# 新規制基準に係る保安規定 の補正について

令和5年5月29日

原子燃料工業株式会社 熊取事業所

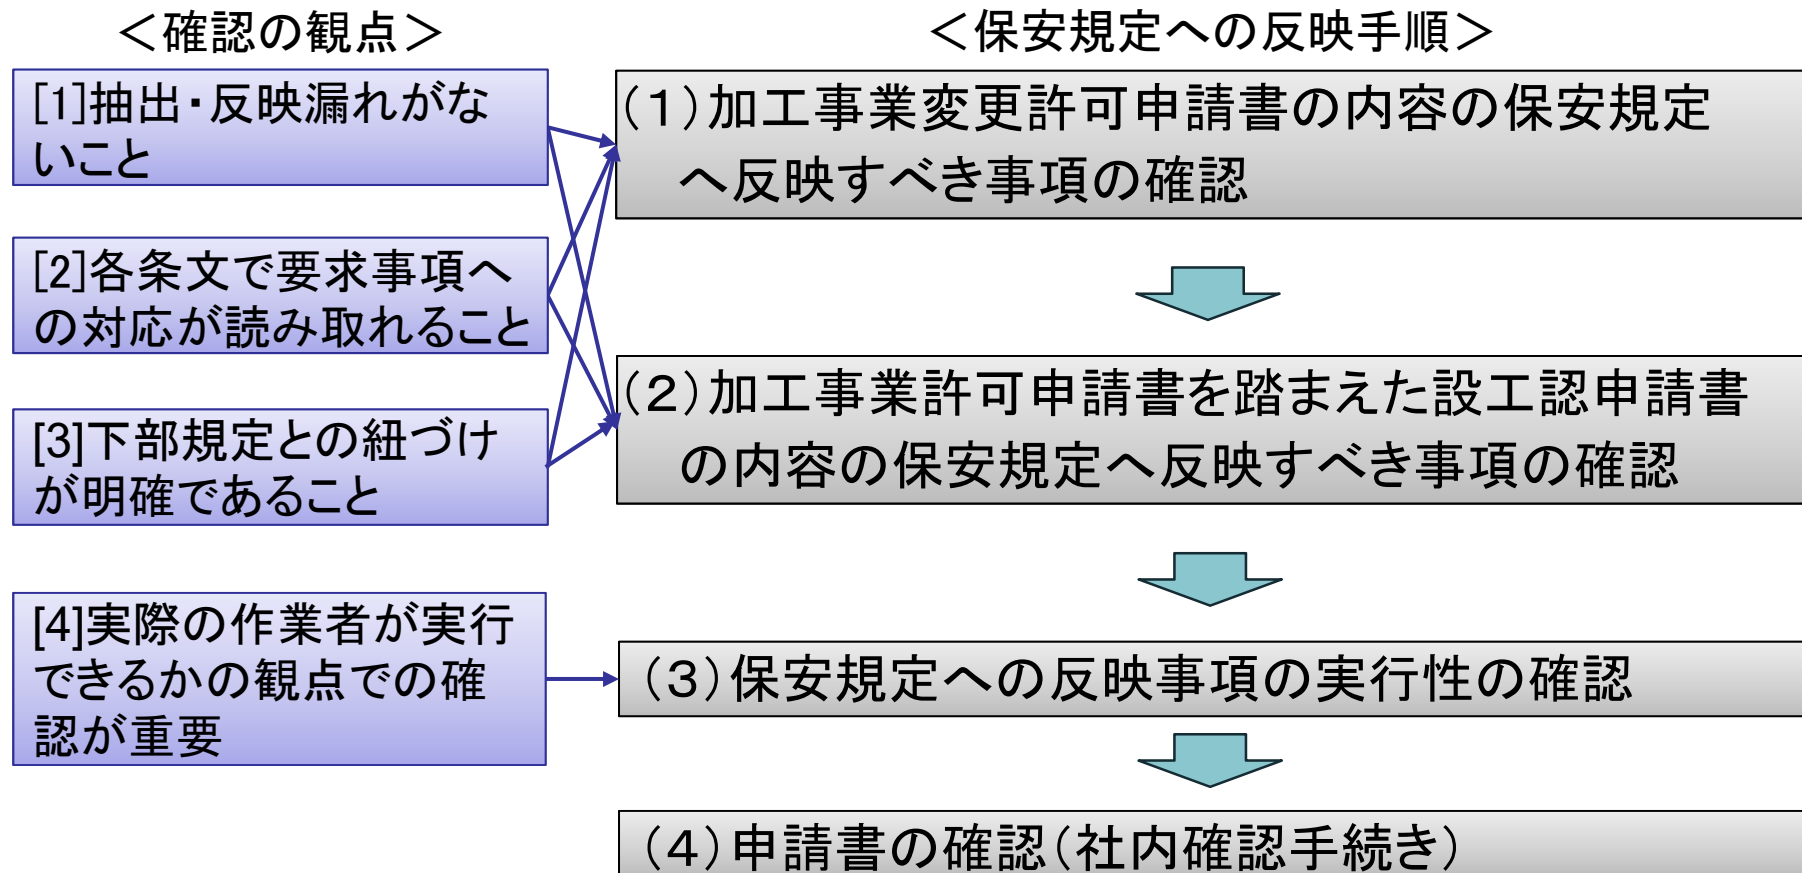
- ①事業許可／設工認から抽出した要求事項と保安規定及び下位規定への反映について整理した表(参考資料1-1、参考資料1-2)で、抽出した要求事項と反映する規定の記載の対応が取れていない。
- ②保安規定の別表や別図に記載している管理区域区分等の記載について、事業許可や設工認の図表と不整合がある。

①、②の指摘を踏まえ、事業許可／設工認から抽出した要求事項を、保安規定及び下位規定に盛り込んでいるか再点検を行い、その結果を保安規定に反映した。

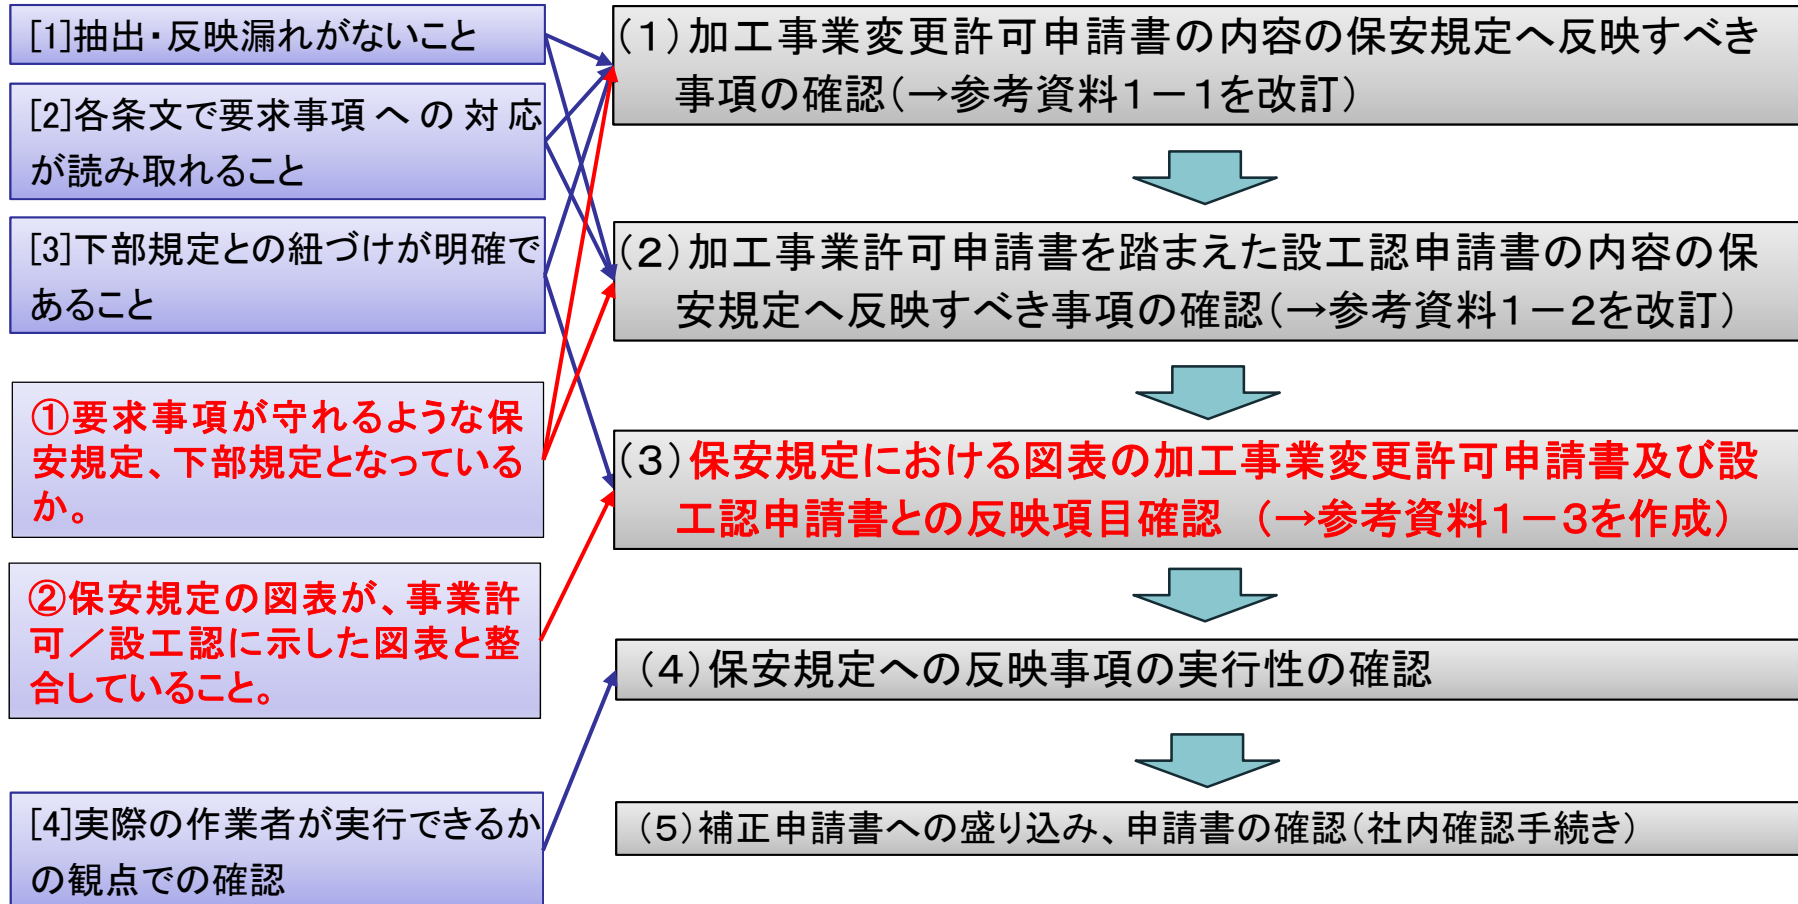
②保安規定の別表や別図に記載している管理区域区分等の記載について、事業許可や設工認の図表と不整合がある。

保安規定に記載した図表について、既認可から変更がない事項に関するものは、既認可の保安規定の図表から変更の必要はないと考え、事業許可／設工認に示した図表との整合の確認が十分でなかった。

保安規定に記載した図表について、既認可から変更がない事項に関するものを含めて、改めて事業許可／設工認に示した図表との整合を対比表(参考資料1-3)を作成・レビューし確認する。結果を、保安規定及び下部規定に反映させる。
